準備書面(61) ～敷地内活断層～

平成26年（行ウ）第152号 大間原子力発電所建設差止等請求事件

藤本 光一郎（東京学芸大学名誉教授）

その他の断層(df-3断層)と大畑層の関係(Tf-1トレンチ)

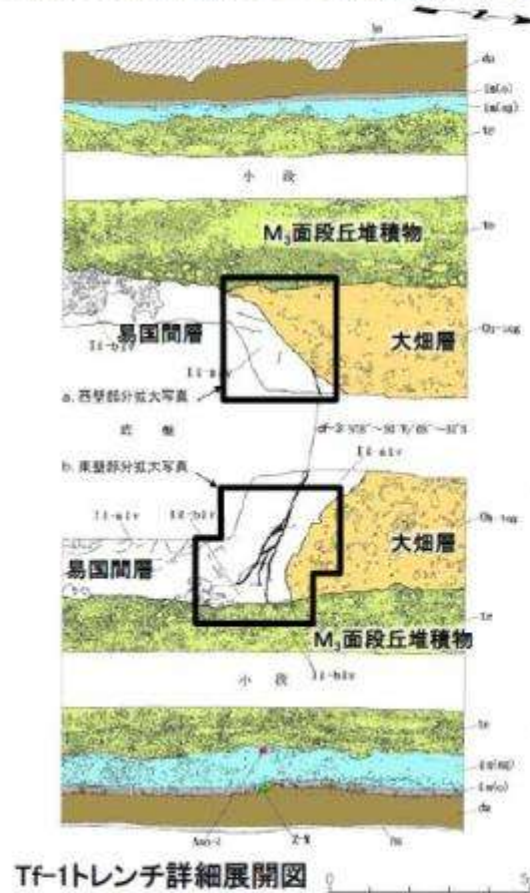
西側法面（写真左側）では、df-3断層は易国間層中から、大畑層との境界（写真で黄色の破線）に収れんするように見える。大畑層の基底部に変形を与えていないか精査する必要がある。

その他の断層(df-2断層)と大畑層の関係(補足調査坑)(2/4): 詳細観察結果(東壁)

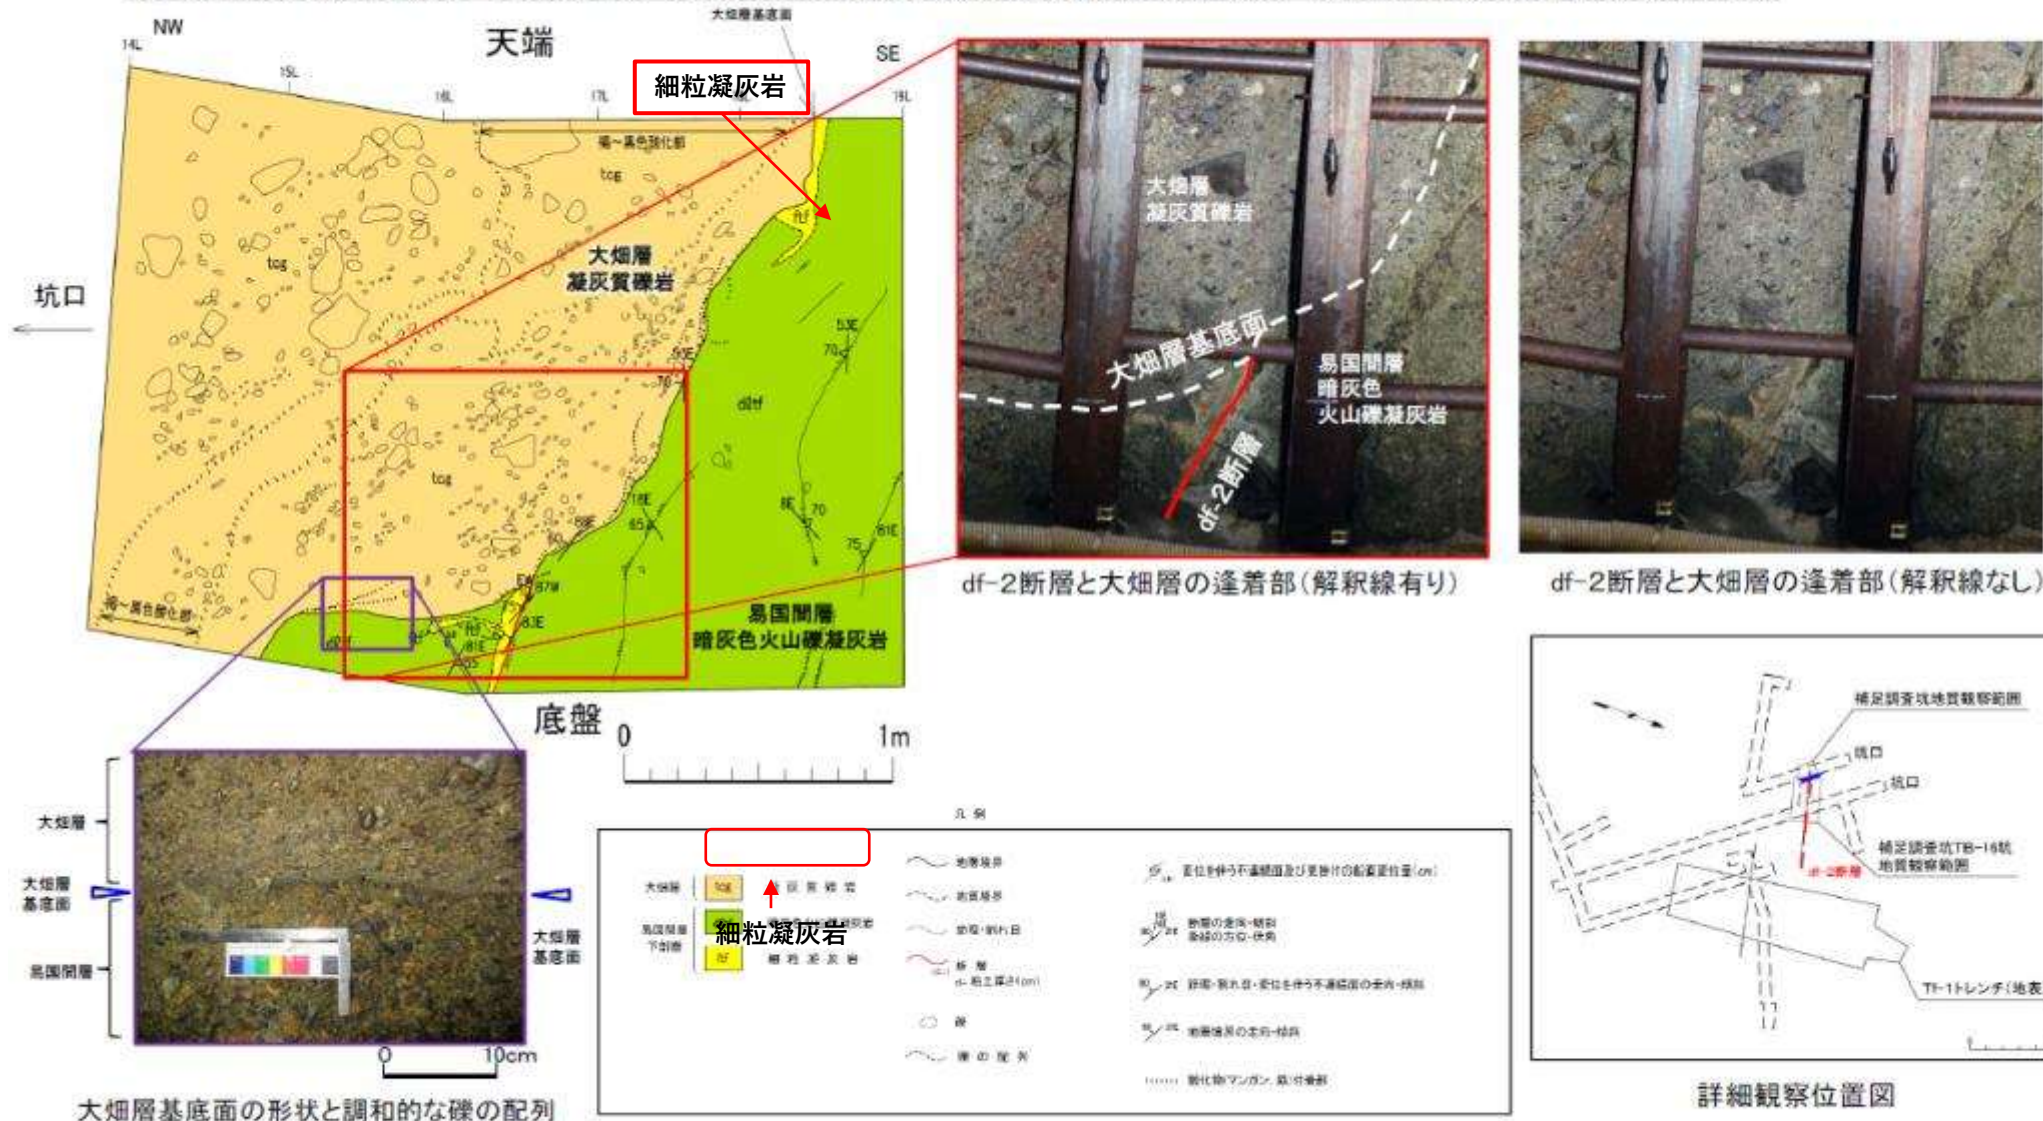
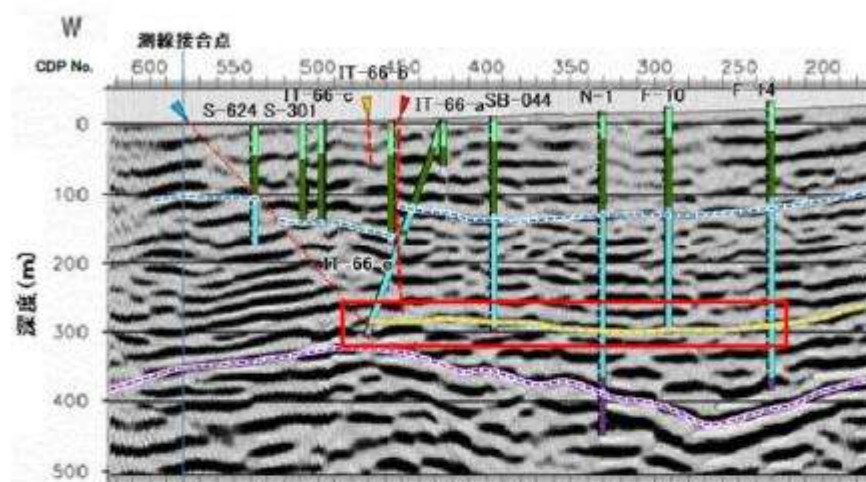
df-2断層は易国間層と大畑層の境界面に収れんするように見える。黄色で細粒凝灰岩とされているものは、断層破碎帯の可能性があり、df-2断層が大畑層堆積後も活動した可能性を示唆する。

図6.2.11 活動なしと認定できる箇所
(Tf-5(b)トレンチ南側法面)の法面スケッチ及び法面写真

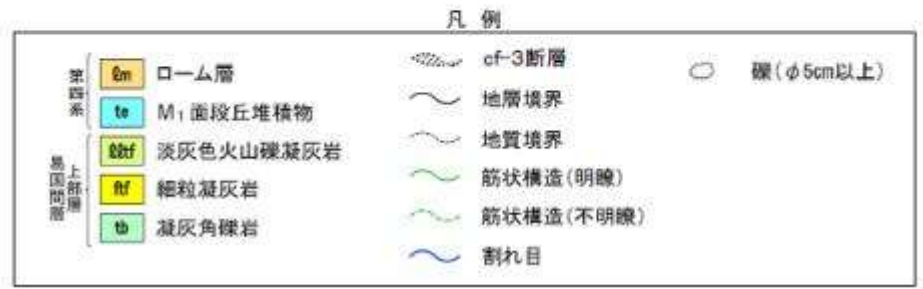
上載層とcf-3断層、S-11の関係が直接観察できる。
cf-3断層は上載層のM1面段丘堆積物に変位変形を与えていないように見えるが、このトレンチにおけるM1面段丘堆積物は、再堆積の可能性があり、上載地層法が適用できるか疑問である。

図2.2 法面④詳細画像

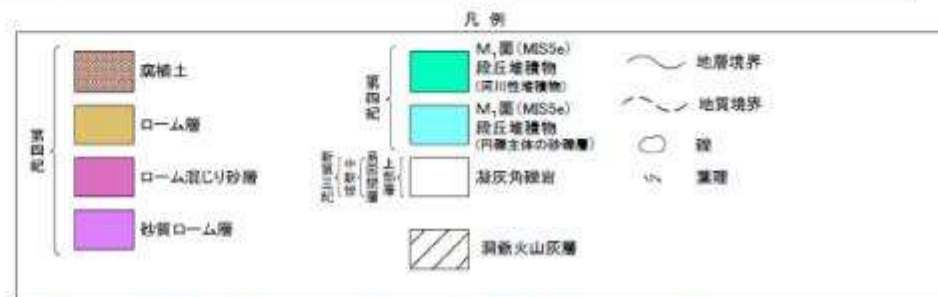
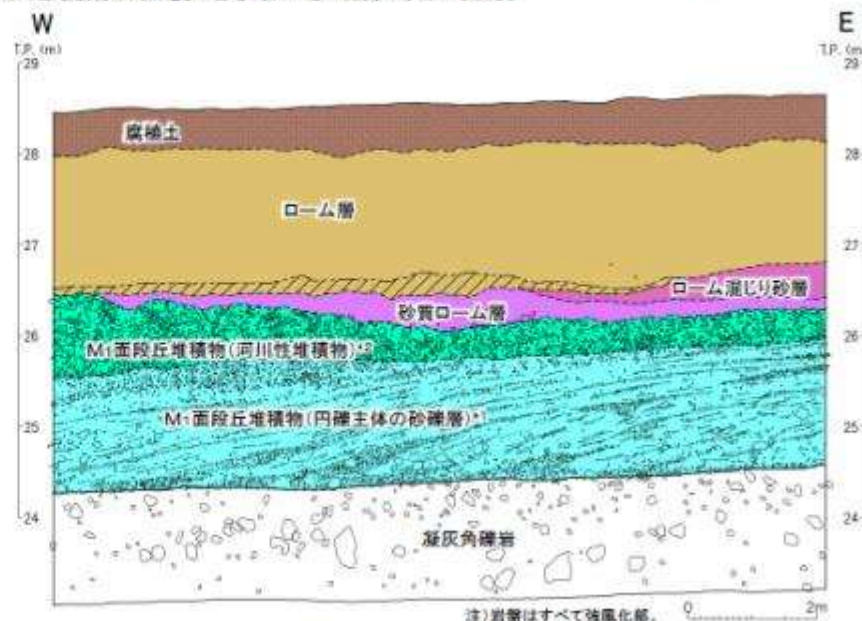
M1面段丘堆積物（河川性堆積物を含む）に変位を及ぼしていないが、河川性堆積物を含む礫が取り込まれていることは再堆積の可能性を示唆する。

Tf-4トレンチ詳細画像

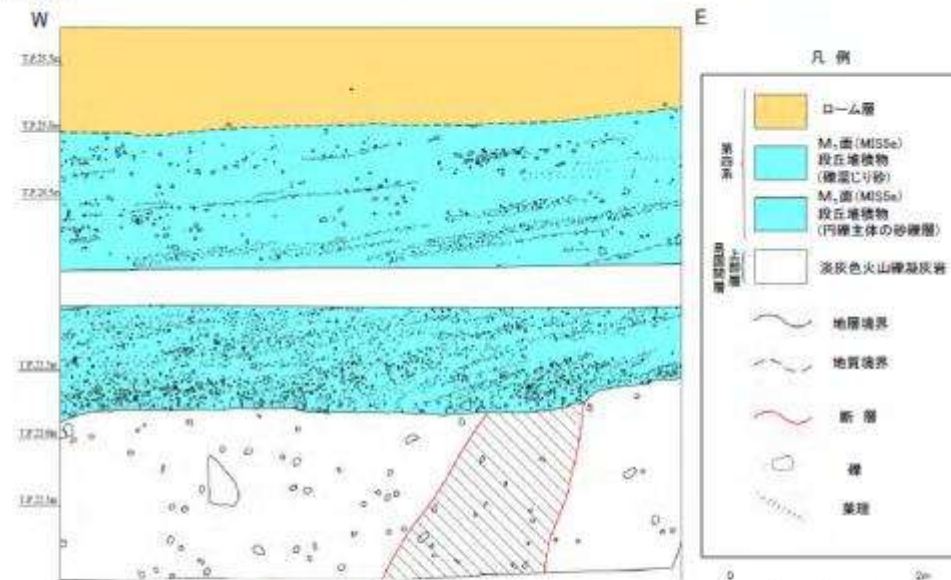
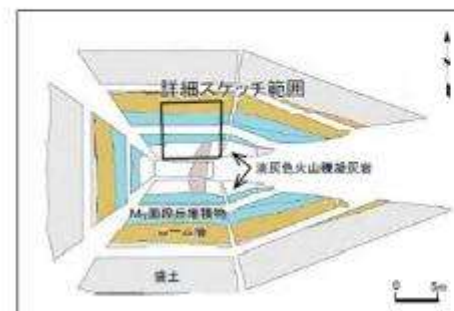
cf-3断層は、M1面段丘堆積物の下面に若干の変位（約10cm）を与えている。西落ちのセンスで、これは、cf断層系のセンスと一致する。

Ts-3トレンチ(2/5):西側法面詳細図

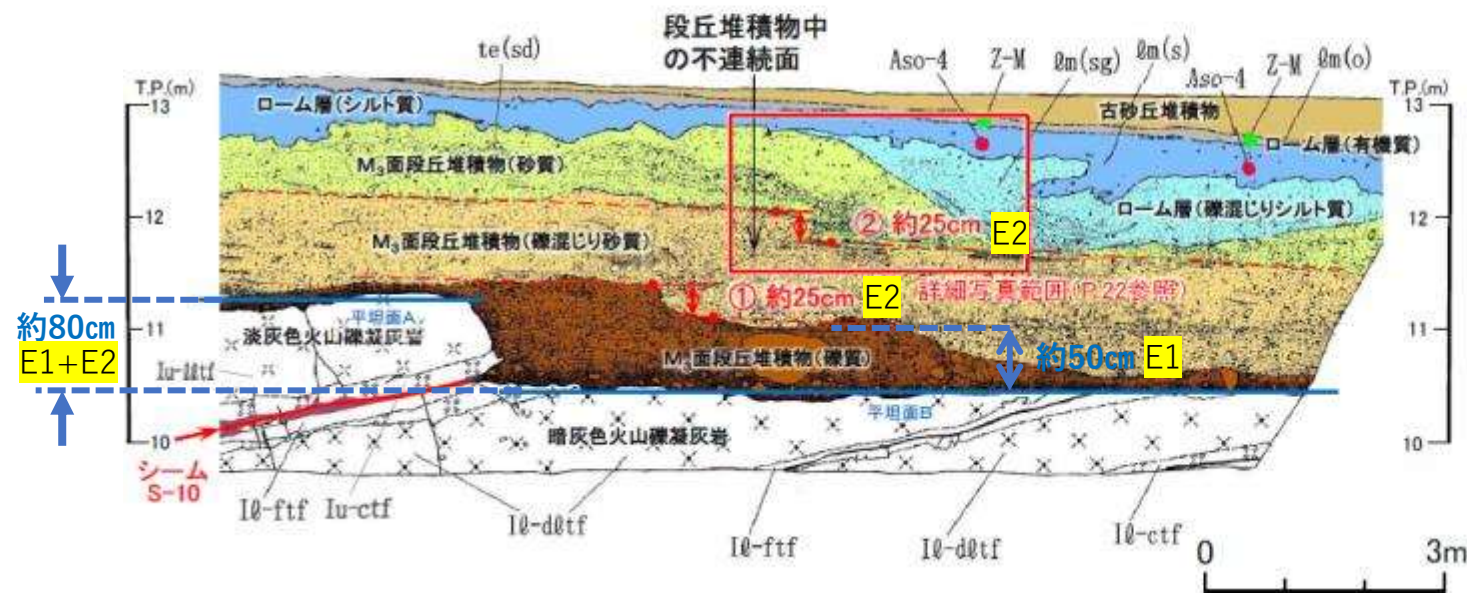
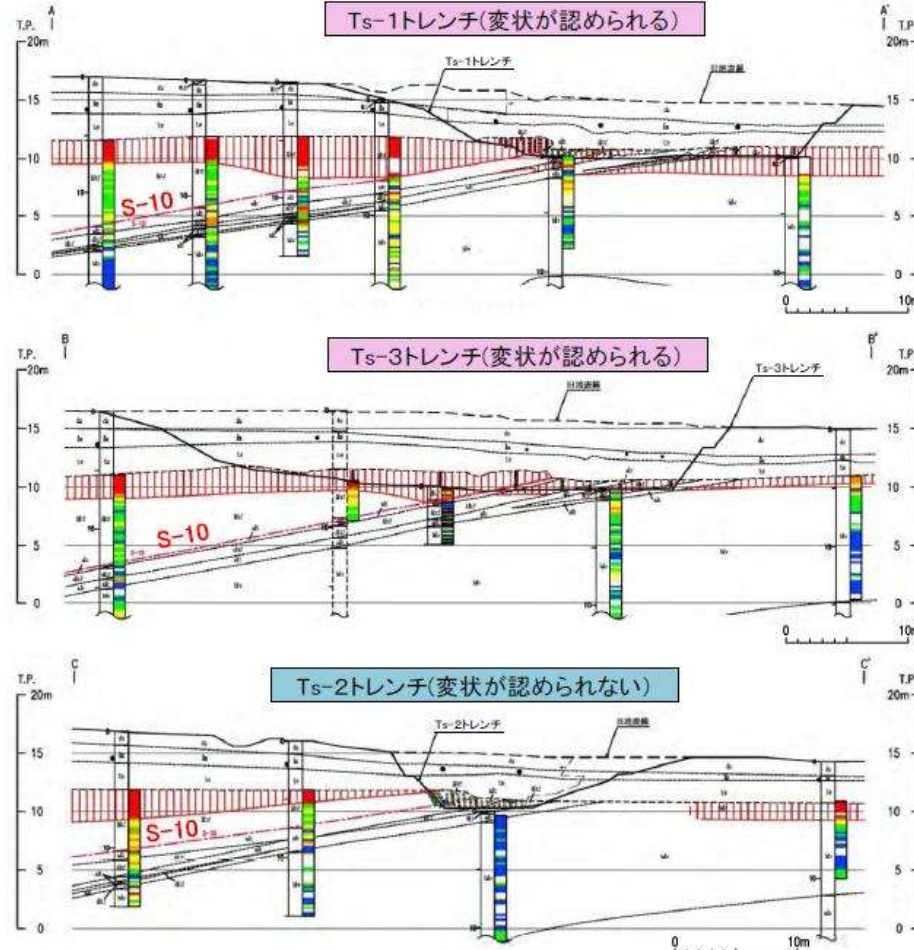
基盤岩の表面（波食面:図では平坦面AとB）は、S-10によっておよそ80cm程度の変位を受けている。少なくともE1（変位約50cm）とE2（変位約25cm）の二回のイベントがあったと考えられる。

Ts-1トレンチ(3/3): 西側法面詳細図

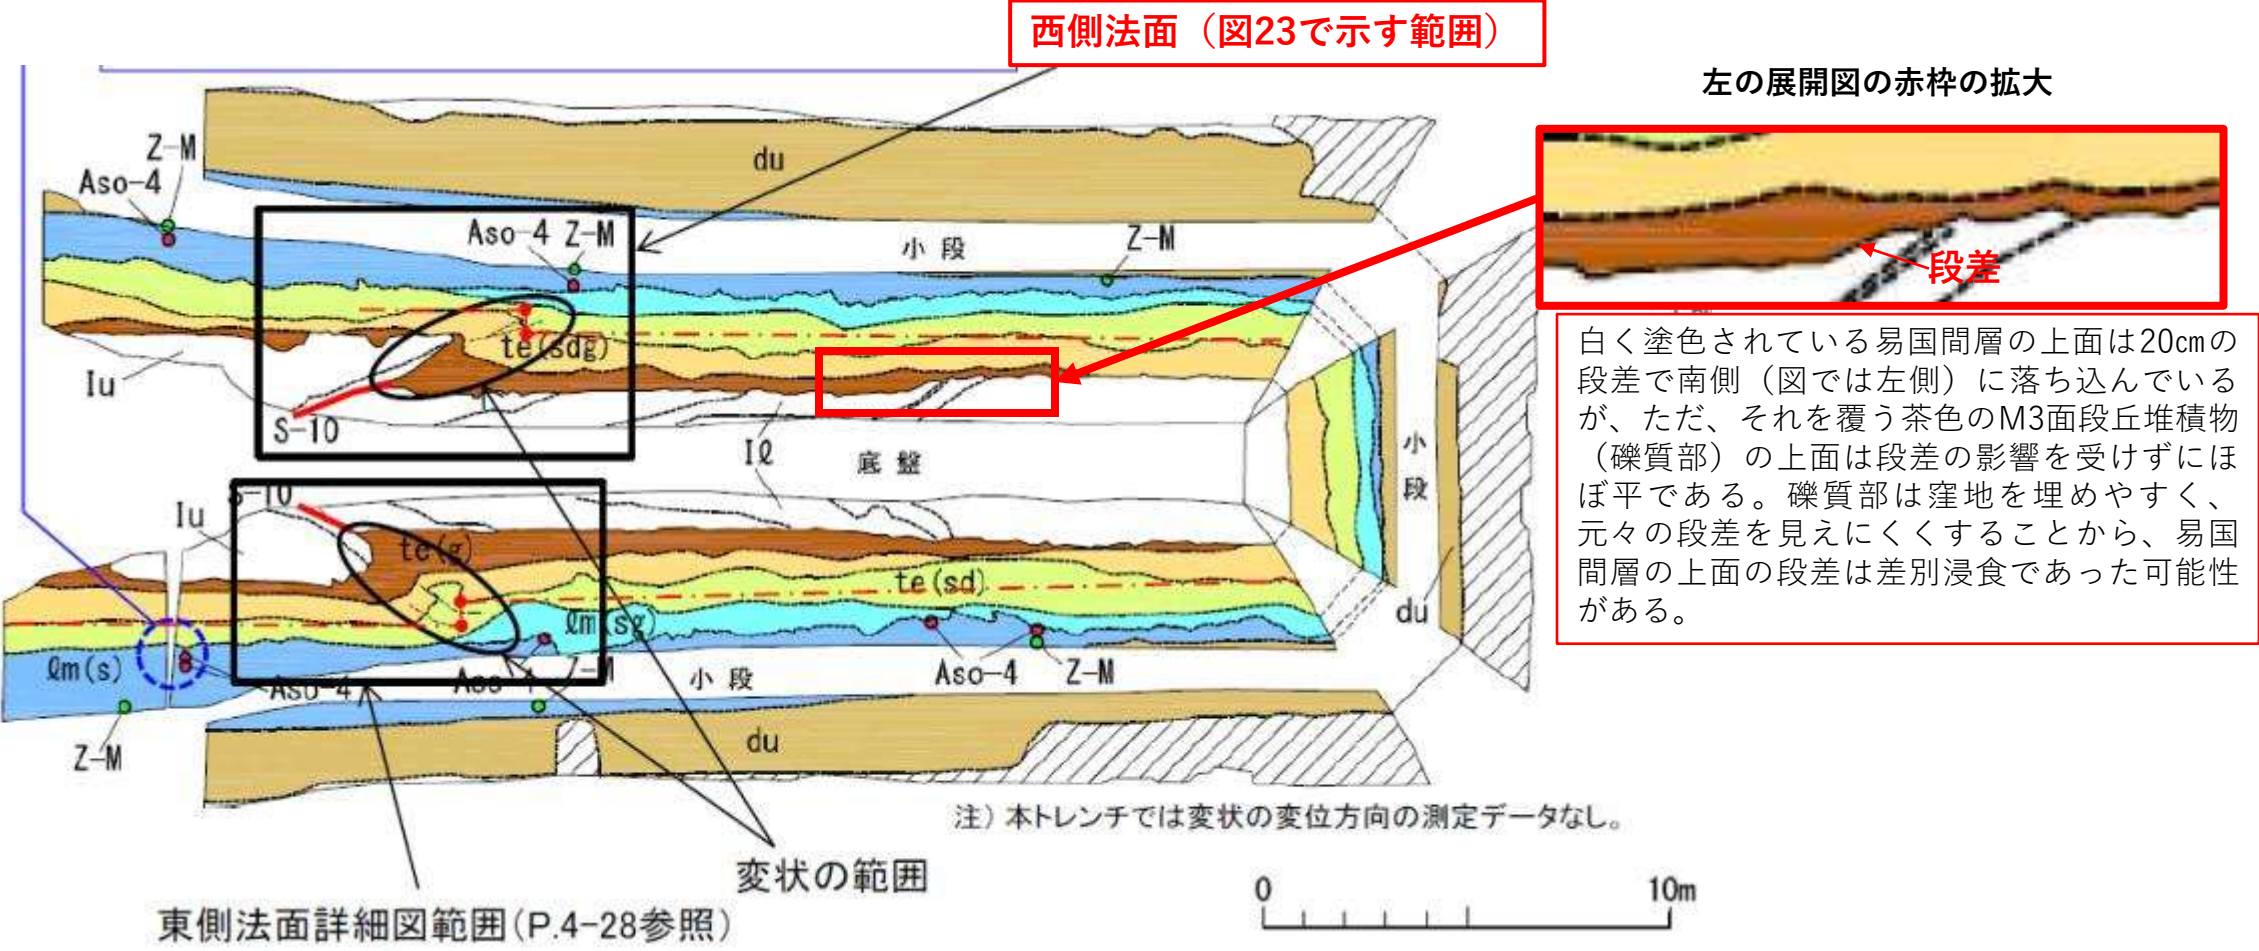
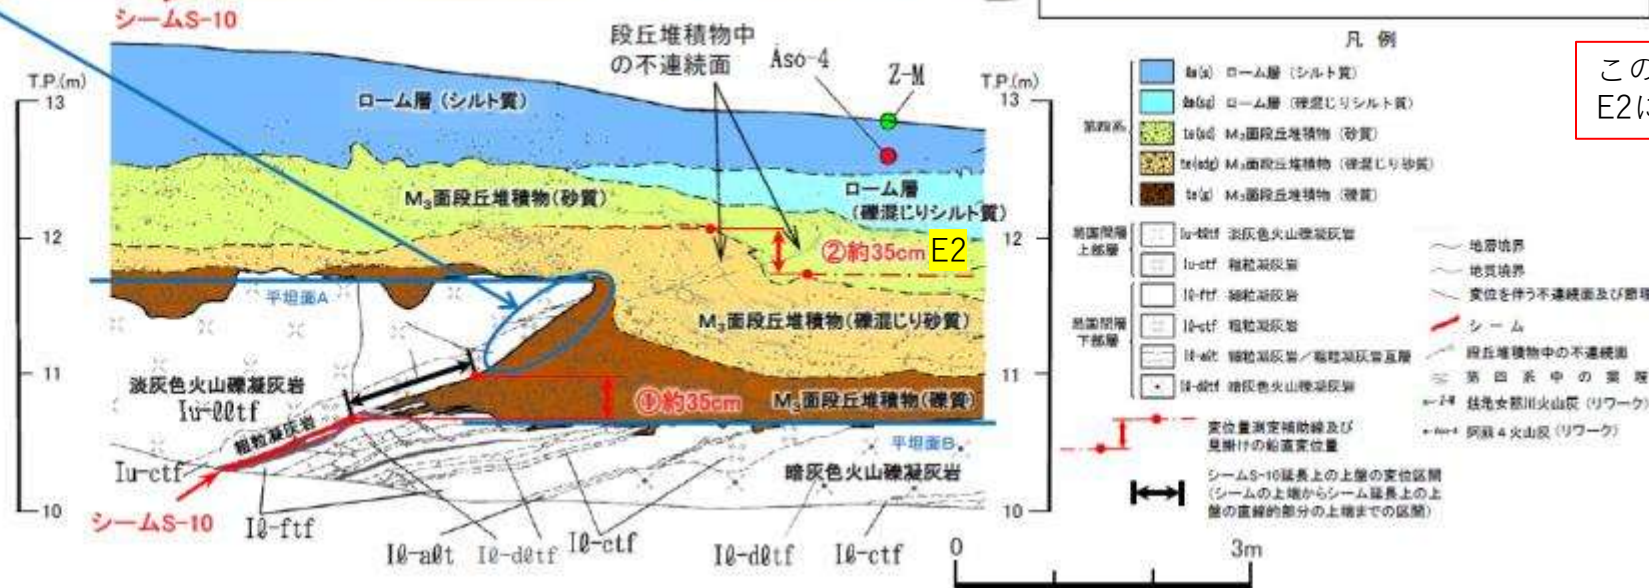
この部分の岩壁と段丘堆積物との境界面は、粗粒凝灰岩の葉理と斜交しており、潮間帯で形成されたオーバーハング状の侵食面であったものと考えられる。

この変位がS-10のイベントE2に相当すると考えられる。

Ts-11トレンチ地質展開スケッチ

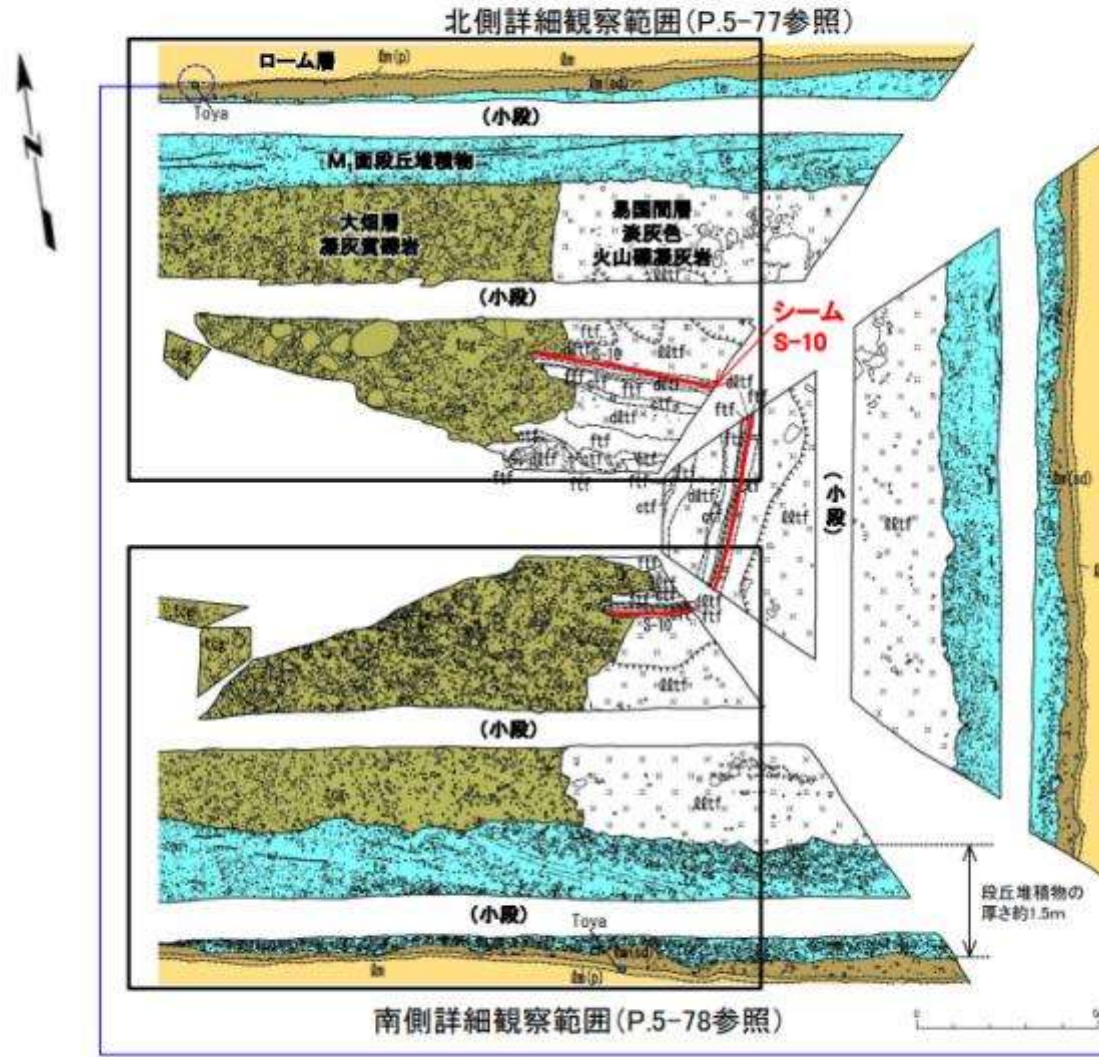
青枠で示したS-10を含む部分では、S-10を境にして上盤が下盤に乗り上げるようにして段差が生じている。易国間層の段差に沿って礫質部と砂混じり礫質部の境界がたわみ、礫混じり砂質の層理面もややたわんでいる。段差を挟んで、M3面段丘堆積物の上面に20cm程度の垂直変位が生じている。
